PRONUNCIAMIENTO N° 152-2024/OSCE-DGR

Entidad : Policía Nacional del Perú - Dirección de Economía y Finanzas.

Referencia : Concurso Público N° 1-2024-DIRECFIN-PNP-1, convocado para el “servicio de gestión de interoperabilidad entre la CCE-105-PNP CECCOP C4 y las diferentes unidades de emergencia, especializadas, comisarías PNP y serenazgos de Lima y Callao”.

“ANEXO E

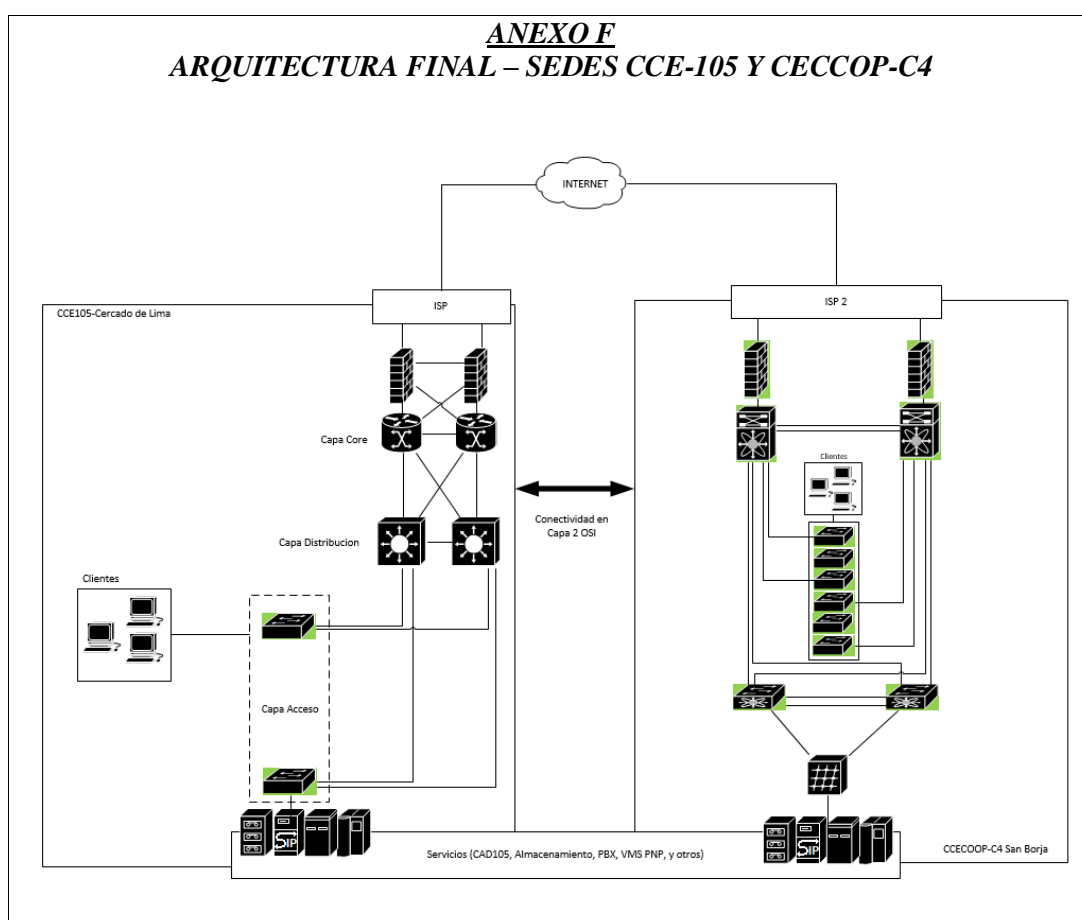
En donde nuestra patrocinada solicita que la Entidad aclare si los firewalls del ANEXO F corresponden a los NGFW del ANEXO E debido a que la descripción técnica y la topología final son diferentes:

- **Respecto a la consulta y/u observación N° 138:** se solicitó: i) Aclarar si los firewalls del Anexo F corresponden a los NGFW del Anexo E y ii) confirmar las conexiones que se aprecia en la topología del Anexo F; bajo el argumento de que en el Anexo E se indican equipos NGFW de protección, sin embargo, en el Anexo F se aprecian firewalls conectados

- **Respecto a la consulta y/u observación N° 146:** se solicitó:
 - i) Precisar si se requerirá una configuración en alta disponibilidad de los equipos solicitados, y ii) Si esta se deberá realizar entre sedes, o dentro de cada una de las sedes, lo cual incrementa el número de NGFW a cuatro (4) por sedes; bajo el argumento de que la cantidad de dos (2) NGFW de protección perimetral para acceso a Internet y dos (2) NGFW de protección del Centros de Datos no corresponden a la topología mostrada en el Anexo F.

No obstante, el recurrente cuestionó dichas absoluciones, indicando que en la absolución de la consulta y/u observación N° 146 se brindó una respuesta totalmente diferente e incompatible a la absolución de la consulta y/u observación N°138, las cuales dificultan el diseño, configuración y cantidad de equipos que serán necesarios; por lo que, solicitó que la Entidad se pronuncie de manera clara sobre la distribución y configuración de los equipos NGFW.

“Se aclara que la topología mostrada en el Anexo F es únicamente de referencia y que la topología modular de alta disponibilidad (final) para los NGFW será la propuesta dentro del Plan de Trabajo a ser presentado por el Contratista.

Se confirma que el equipamiento NGFW son DOS (02) por cada sede (CCE-105 y CECCOP); precisando que, uno es de Protección Perimetral de Acceso a Internet y el otro para la Protección del Centro de Datos”.

“Se aclara, y se precisa que, se requiere una configuración modular en alta disponibilidad (geográfica) de los NGFW entre las sedes y que solo es requerido dos por cada lugar; por lo que se detalla:

- Un equipo de Protección Perimetral de Acceso a Internet y uno de Protección de Centro de Datos en la CCE-105 sito Av. España 450 2° Piso Cercado de Lima, modo ACTIVO (Principal).

- Un equipo de Protección Perimetral de Acceso a Internet y uno de Protección de Centro de Datos en el CECCOP sito Av. Arqueología 172 7° Piso San Borja, modo PASIVO (Respaldo)”.
